מספרנו : 63700.0913

הנדון : דירה מס' 14 ברח' בלפור מס' 31 - אשקלון

חוות דעת מומחה

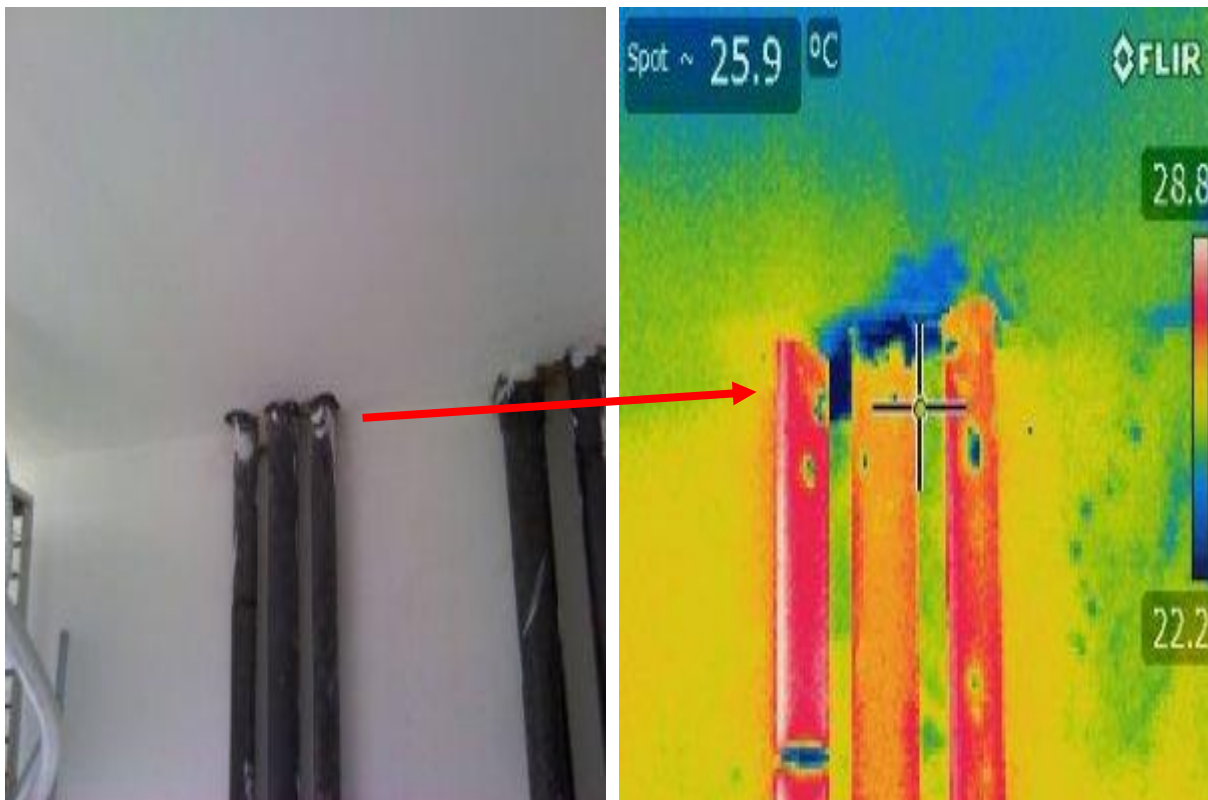
1. רטיבויות בקיר החוץ במסתור כביסה. הליקוי אסור עפ"י סעיף 5.32 בתקנות התכנון והבנייה, **ציטוט:**

לתיקון הרטיבות יש לחצוב בקיר עד לחשיפת המרזב העובר במקום ותיקון הדליפה בו. הדליפה במרזב זה התאפשרה עקב ביצוע לקוי בניגוד לתקן 1205 חלק 2, סעיף 3.4.5 (מופיע גם כסעיף מס' 3.4.4 בגרסת התקן משנת 2001), **ציטוט:**

בקירות והתקרה שנפגעו מן הרטיבות, יש לתקן טיח וצבע. תיקון זה יש לבצע רק לאחר הייבוש המלא והסופי של הקירות והתקרה. **(₪ 950)**
